**ACLARACIÓN No. 1**

**No. CNE- PEP-UCCE-009-2024**

“SERVICIO DE INSTALACIÓN DE PUNTOS DE RED PARA LOS PROYECTOS: DOCUMENTOS ELECTORALES, INSCRIPCIÓN DE MOVIMIENTOS INTERNOS DE LOS PARTIDOS POLÍTICOS, ACCIONES ADMINISTRATIVAS Y CENTRO DE ATENCIÓN Y SOLUCIONES DE PROBLEMAS (CALL CENTER) PARA ELECCIONES PRIMARIAS 2025”

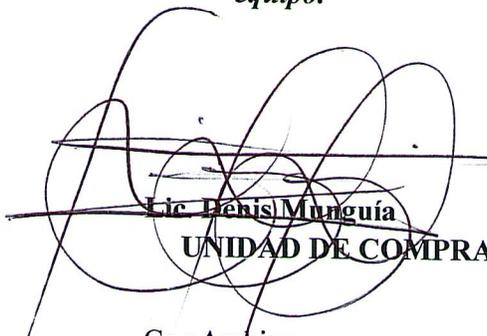
1. ¿En este requisito, como podemos hacer ya que aún no tenemos planos detallados para hacer la respectiva distribución de las áreas solicitadas? Ya que están solicitando planos detallados con la distribución? Que sería la Evaluación Técnica., No sé si tiene un diagrama o croquis como irían las estaciones de trabajo?

**R. Se eliminó este requisito en Enmienda No. 2.**
